**Modulo per la presentazione delle osservazioni per i piani/programmi/progetti sottoposti a procedimenti di valutazione ambientale di competenza statale**

ID: Codice procedura (ID\_VIP/ID\_MATTM):10844

Impianto per la produzione di energia elettrica da fonte eolica, costituito da 6 aerogeneratori della potenza complessiva di 37,2 MW, un sistema di accumulo da 25 MW e relative opere connesse in località "Rempillo" nel comune di Pitigliano (GR).

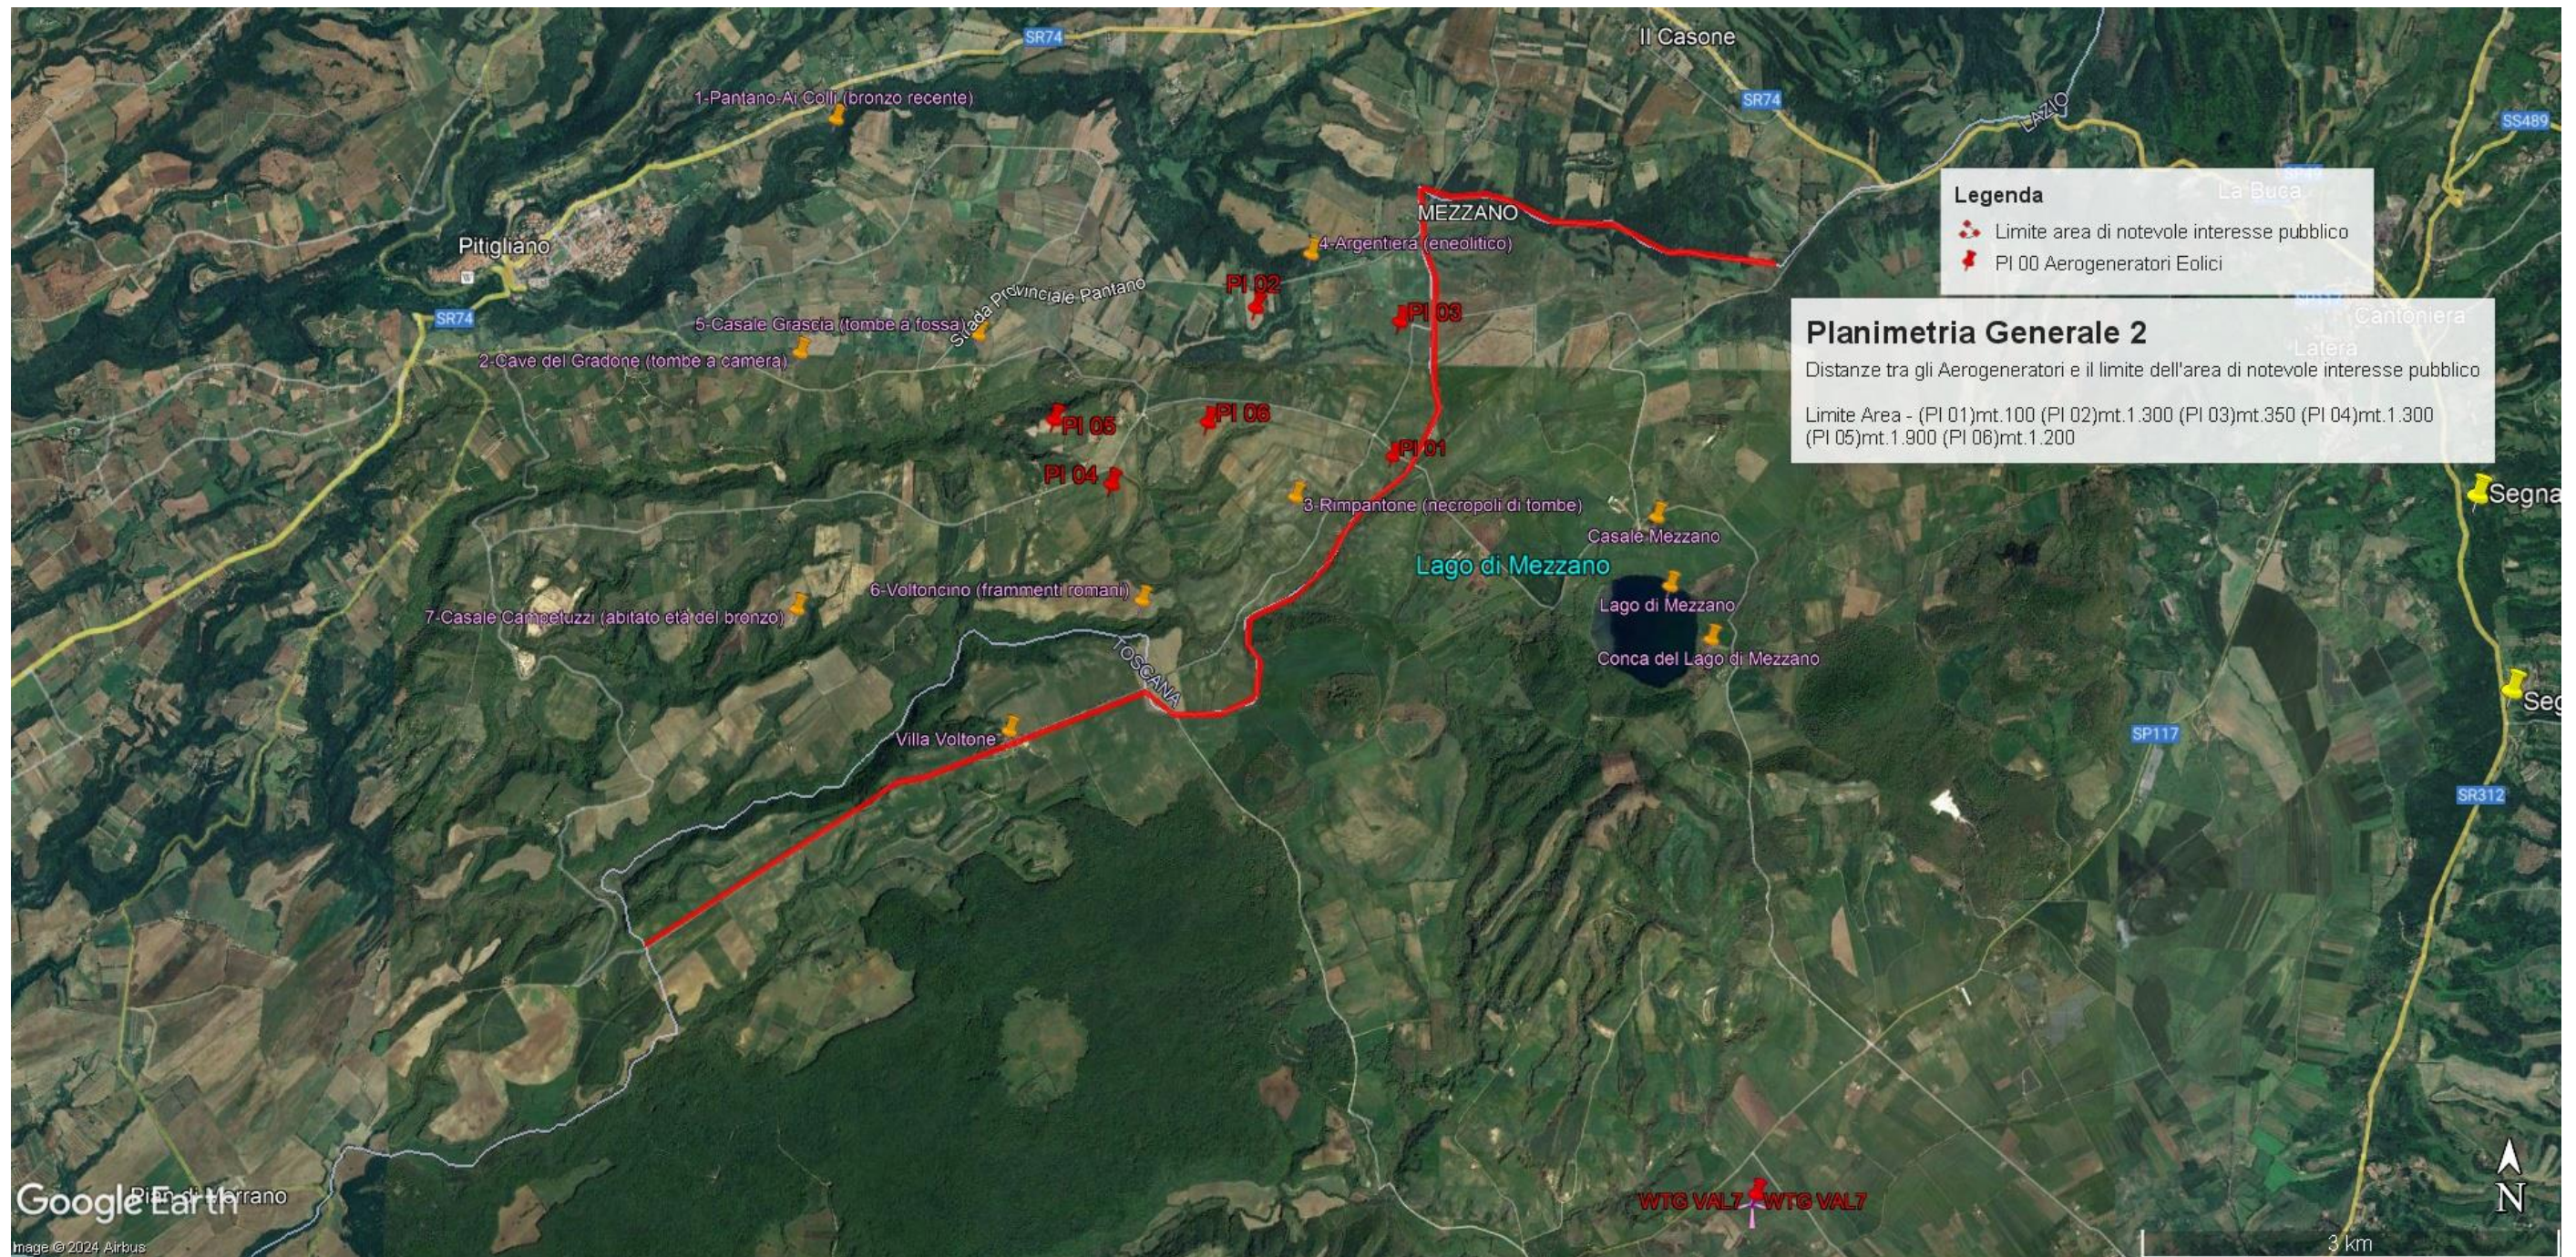
In sintesi, visti l'art. 20 comma 8 lettera c) quater del D.Lgs n 199/2021 e le Linee guida nazionali appena citate, considerato l'enorme impatto dell'impianto eolico industriale denominato "Rempillo" sulla zona paesaggistica di notevole interesse pubblico ben individuata nelle immagini n.1 e n. 2 e sui

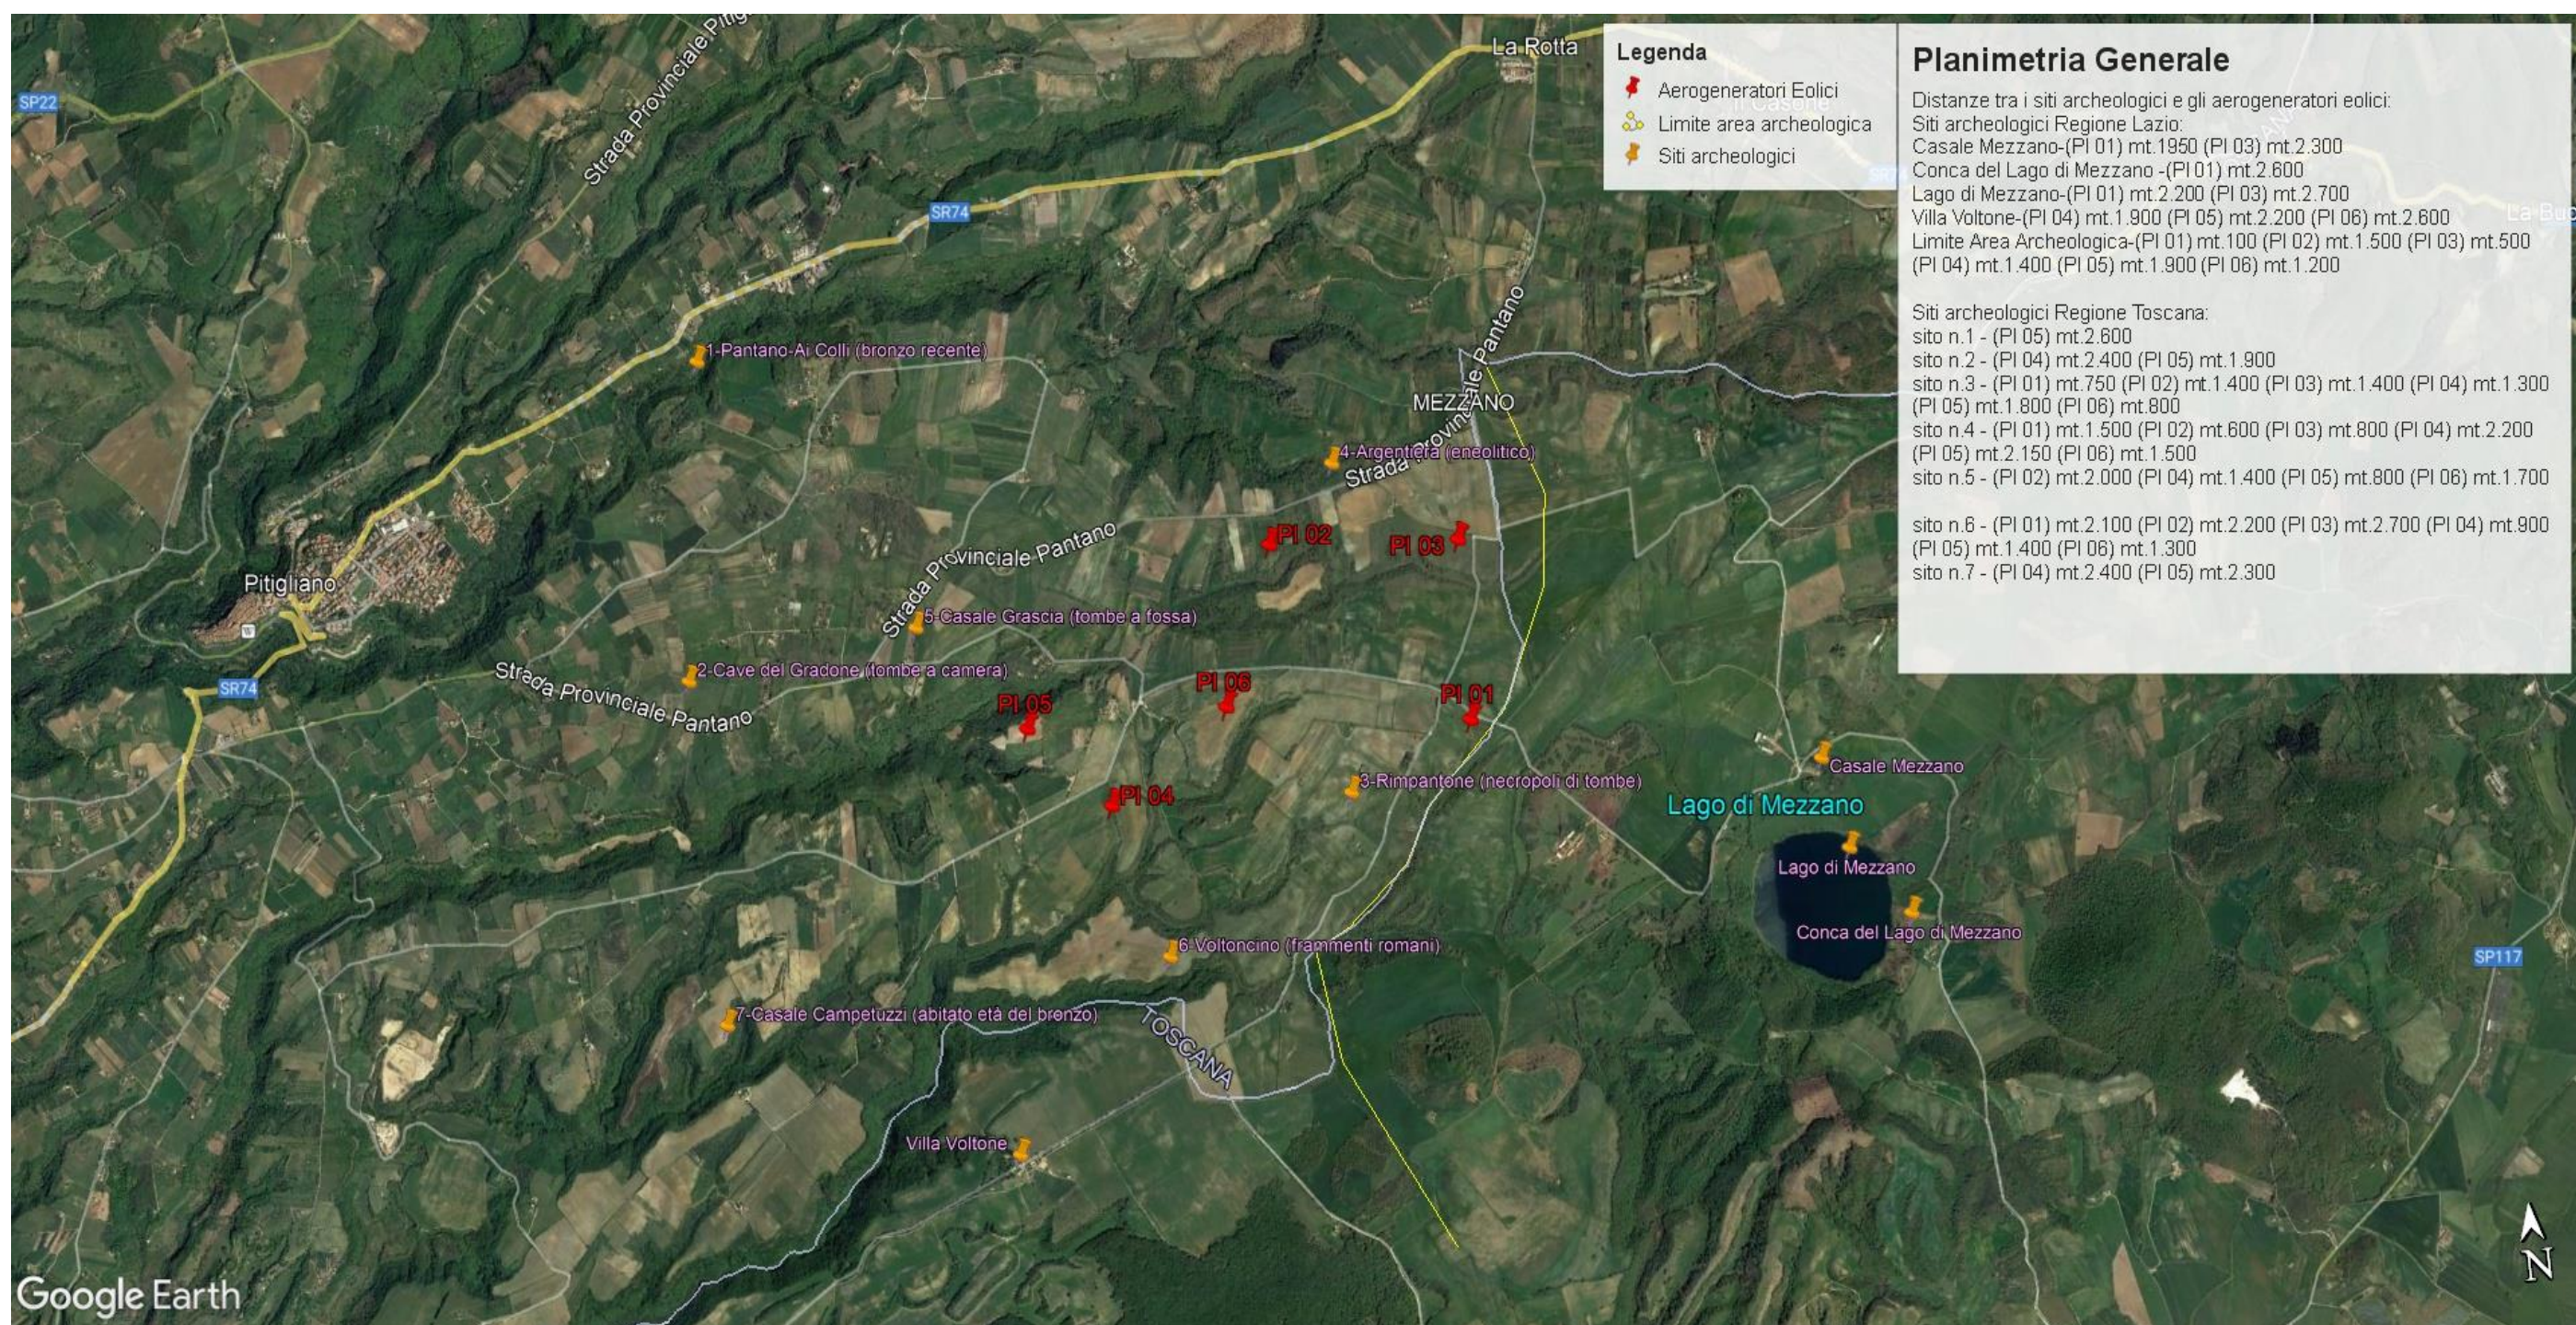
Beni Culturali evidenziati nell' immagine n. 3 dell'Allegato alle presenti Osservazioni, per la collocazione delle pale P04 e P05 direttamente all'interno del perimetro di un'area archeologica e per gli impatti anche sull'area intermedia e vasta dei pregiati territori laziali della Tuscia settentrionale e in particolare di quelli del pitiglianese ricco di emergenze agricole, naturalistiche, storiche e archeologiche del periodo etrusco ma non solo, si chiede che venga negata l'autorizzazione all'insediamento dell'impianto eolico denominato "Rempillo".

**Immagine n. 4** Situazione di saturazione da impianti FER nella provincia di Viterbo. Non sono riportati gli impianti fotovoltaici e agrivoltaici che hanno inciso per buona parte nel cumulo di impianti FER per superare già nel 2023 gli obiettivi del PNIEC assegnati alla Regione Lazio per il 20230.

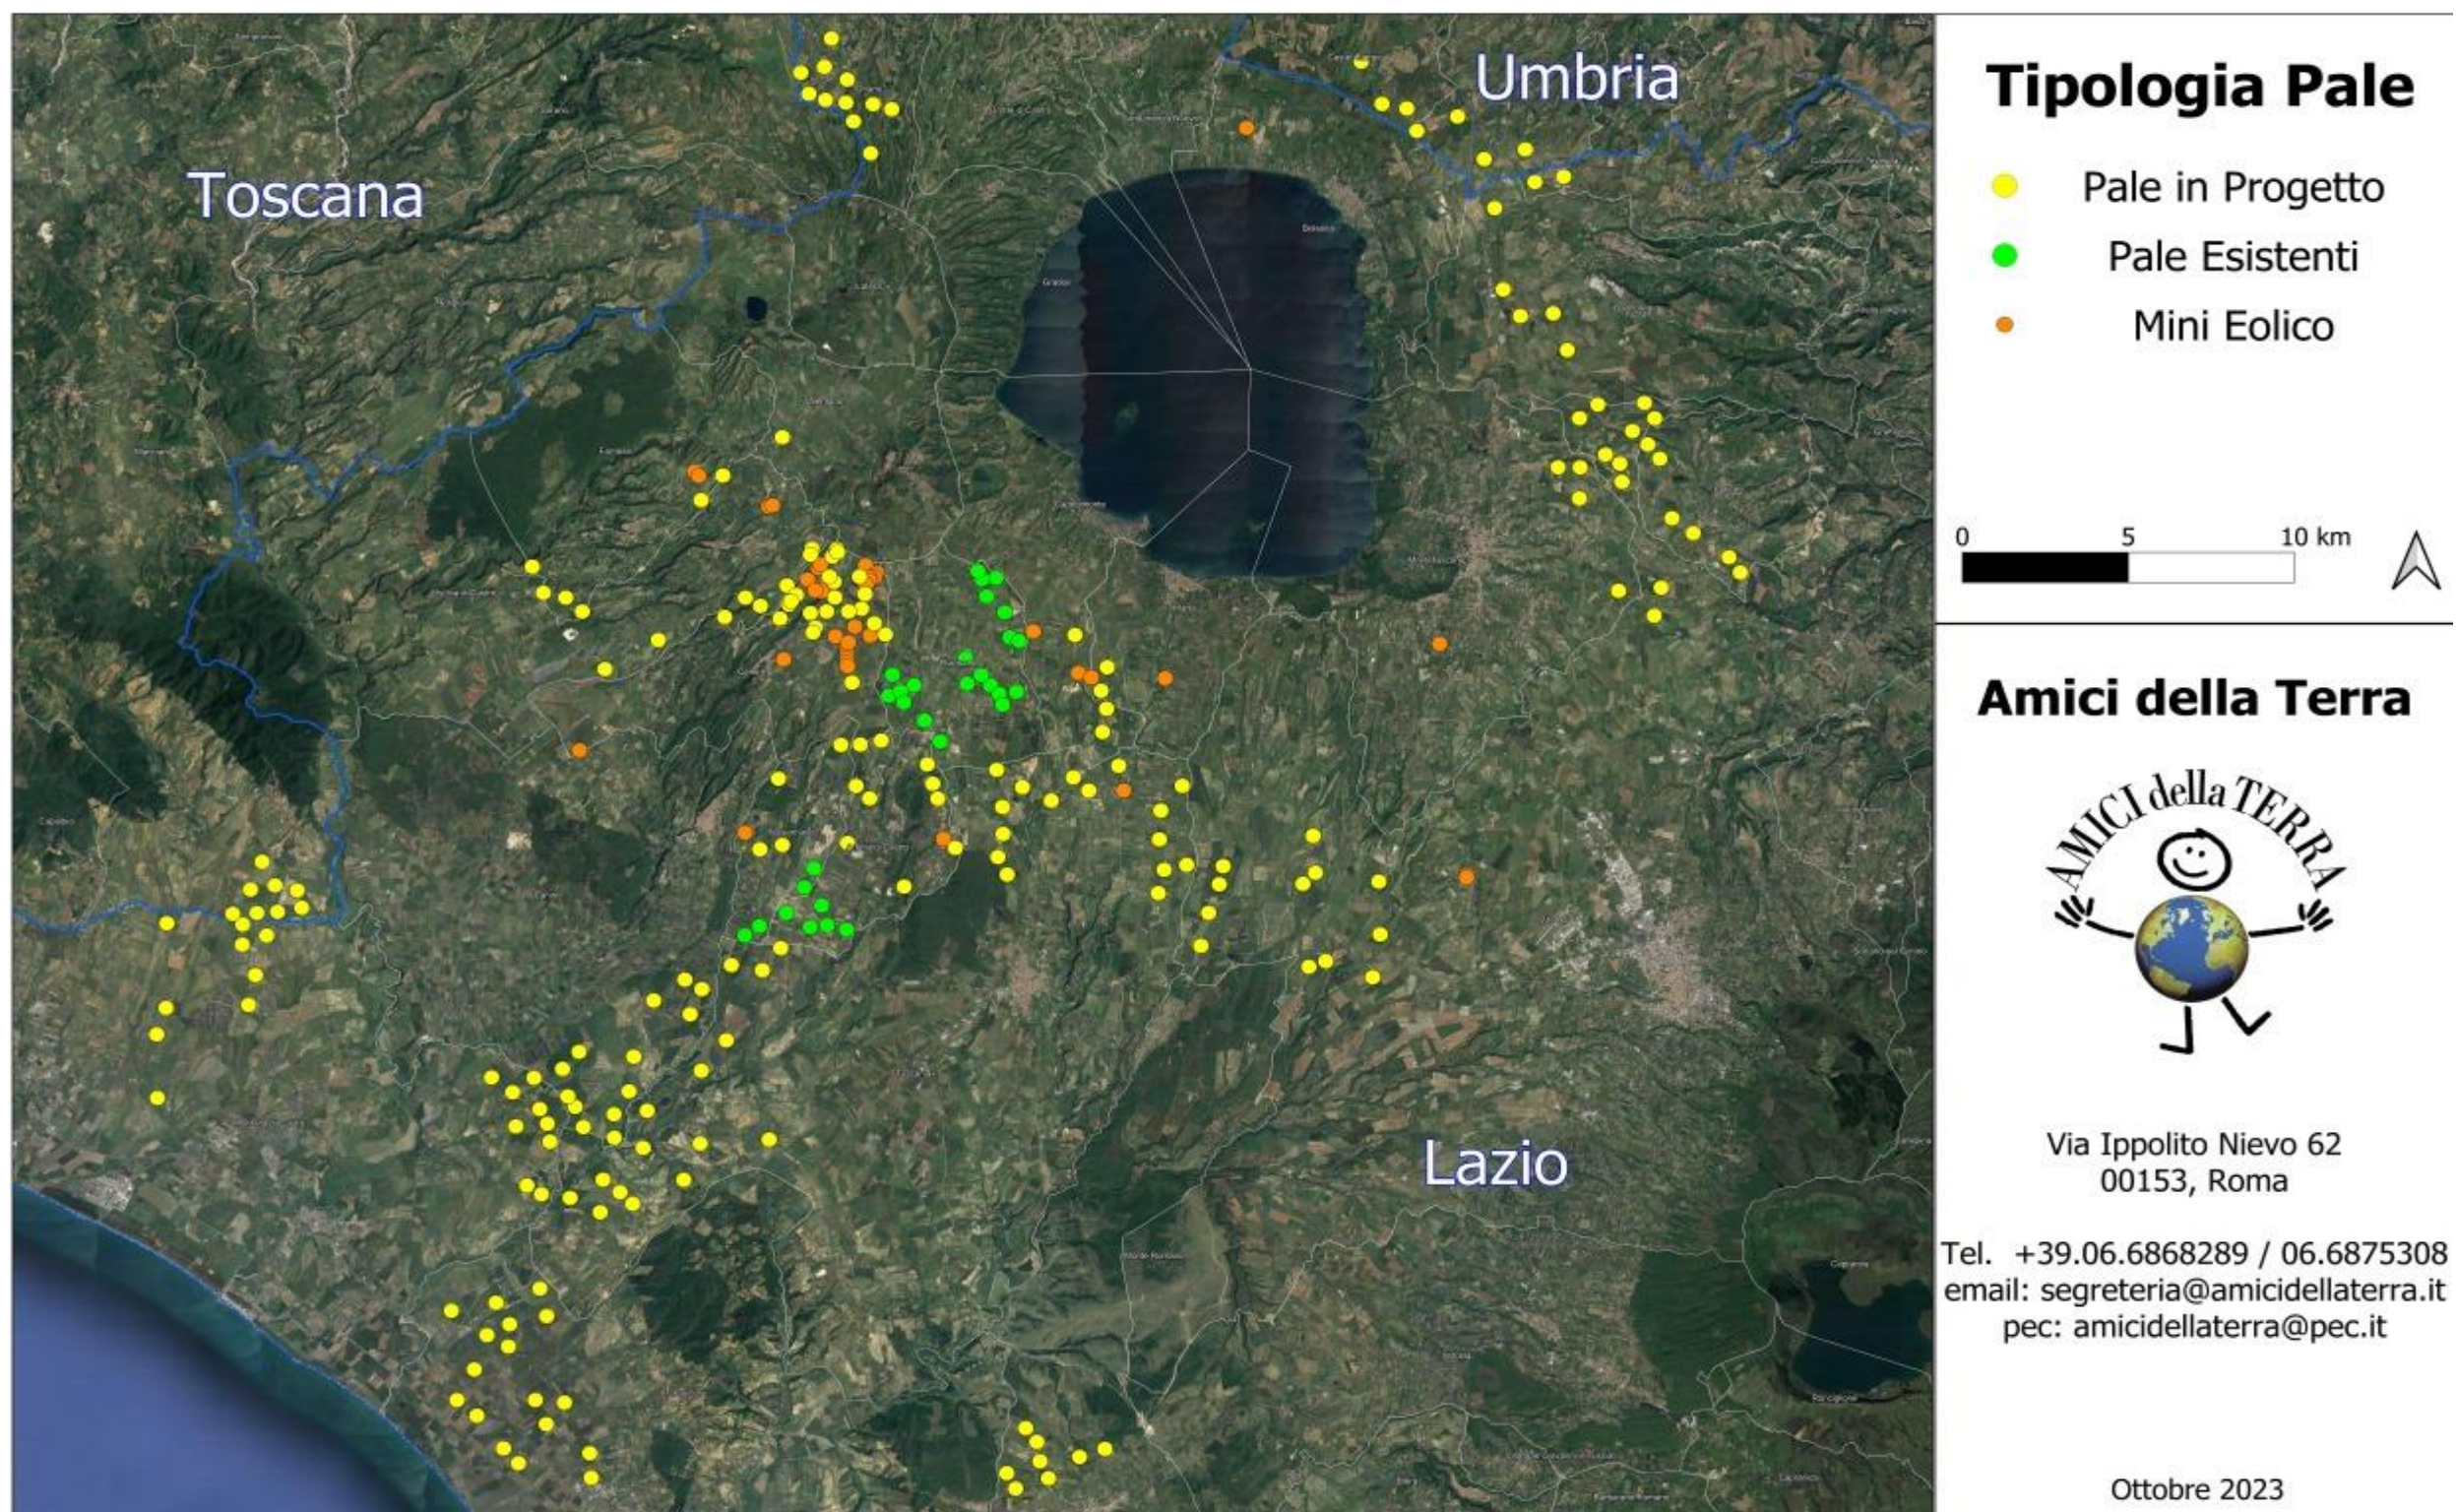
Quindi anche la Regione come Ente deputato dalla normativa nazionale a legiferare sulle aree idonee e non idonee si è espressa riguardo al fatto che abbia assolto ai doveri e alle quote stabilite dal PNIEC e in ambito regionale la provincia di Viterbo è stata quella con il più alto tasso di impianti FER tra tutte e quindi ormai satura ed il cumulo degli impianti FER installati, autorizzati e in progetto rappresenta una **elevata criticità per la sostenibilità ambientale di ulteriori eventuali iniziative.** L'impianto eolico “Rempillo” pur essendo “esterno al confine provinciale e regionale ma nelle sue immediate vicinanze ( a soli 100 metri i primi due aerogeneratori) oltre ad impattare sul territorio e sulle economie di tre Comuni del Lazio ( Farnese, Valentano e Latera) si trova nelle fasce di rispetto dei Beni di notevole interesse pubblico come si è evidenziate nelle Osservazioni nn. 1 e 2 e crea anche degli impatti negativi anche sui beni naturalistici come verrà dettagliato nell'Osservazione n. 4. Inoltre andrebbe a sommarsi al già enorme cumulo di impianti eolici e fotovoltaici e geotermici che già creano una elevata criticità ambientale nella provincia di Viterbo e interferiscono anche con il territorio toscano come si può vedere dalle immagini nn. 4 e 5
